HIOR Noord & HIOR Schalkwijk

Reacties n.a.v. bestuurlijke besluitvorming

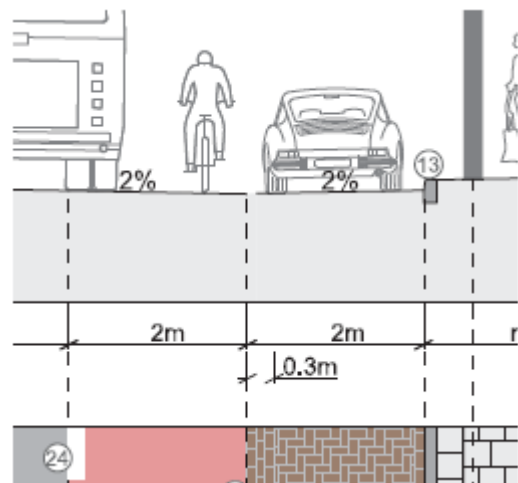
2	Verharding wijkontsluitingswegen	We houden vast aan het vastgestelde beleid,	1

<p>De benaming van 30 km wegen die onderdeel uitmaken van het bus- en/of fietsnetwerk is in het HIOR nu aangepast naar 'wijkontsluitingsweg'. Door vijf insprekende organisaties (Provincie, Connexxion, Rover, Fietsersbond, wijkraad Kleverpark) wordt gevraagd op dit type wegen asfalt te blijven toepassen, waarvoor diverse argumenten worden aangevoerd. De straten op de betreffende routes zijn en worden in de praktijk al zodanig aangelegd, zowel in Schalkwijk als Haarlem-Noord.</p> <p>Naar aanleiding van de inspraakreacties is voor de verharding van de wijkontsluitingswegen het aanvankelijke 'klinkers, tenzij' gewijzigd in 'asfalt, tenzij'. In het standaardprofiel in het handboek (deel 2 Richtlijnen, pag. 14) is dit echter nog niet aangepast. Ook in de tekst (deel 1 Visie, pag. 14) is dit nog niet op een juiste manier verwerkt.</p> <p>Voorgestelde wijziging: - De keuze voor asfaltverharding op wijkontsluitingswegen doorvoeren in standaardprofiel en tekst van het handboek.</p>	<p>vertaald in de formulering "asfalt, tenzij".</p> <p>We gaan dit aanpassen in de profieltekening van HIOR Noord bij Wijkontsluiting, waarbij het voorbeeldprofiel voor rijweg en fietsstroken in asfalt zal worden aangegeven.</p> <p>We zullen dit ook aanpassen in de relevante passages in de tekst van het visiedeel.</p> <p>In HIOR Schalkwijk is de tekening al juist.</p>

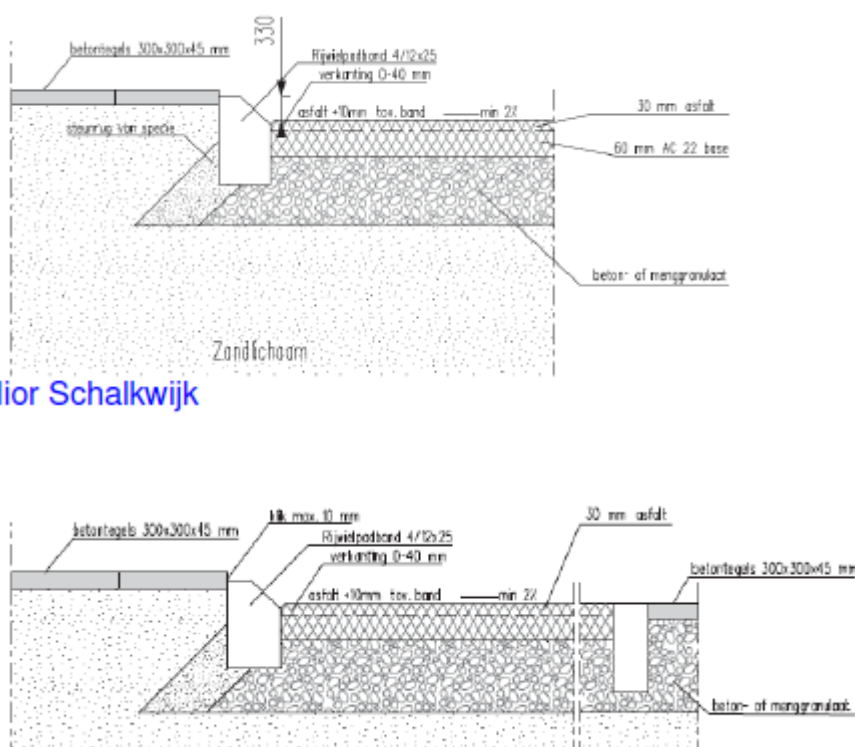
21	<p>10.8. Bandjes langs fietspaden: Ter voorkoming van valpartijen: Stoepbanden naast het fietspad links à niveau. Rechts mogen er bij de scheiding van fiets- en</p>	<p>Dit klopt.</p>	2

voetpad stoepbanden zijn, maar dan wel schuin en maximaal 5 cm hoog. De antwoordnota's zeggen dat dit is overgenomen.		
22	<p>10.9. Banden op kruispunten</p> <p>Neem in het HIOR ook als standaarddetail op dat ook bij kruispunten zowel links als rechts de banden à niveau liggen, omdat daar de snelheid van fietsers laag is. Juist bij lage snelheid en/of opstappen hebben fietsers meer ruimte nodig. Dit ook voor de doorsteekjes op kruispunten.</p> <p>Antwoordnota zegt: <i>"Oneens; roept fout gedrag fietsers over de stoep en zelfs auto's over het fietspad uit."</i></p> <p>Dit antwoord begrijpt de Fietsersbond niet. Het wordt al vaak toegepast, zie voorbeeld op foto (oversteek Aziëweg). Uit oogpunt van voorkoming van (enkelvoudige) fietsongevallen is het verwijderen van hoogteverschillen gewenst. Van (hinderlijk) misbruik is geen sprake, omdat hier ook altijd masten, verkeerlichten oid staan.</p>	We kiezen ook voor veiligheid voetgangers, kinderen en mindervaliden op de trottoirs. Daarom blijft dit maatwerk en wordt dit niet opgenomen in het HIOR.	2
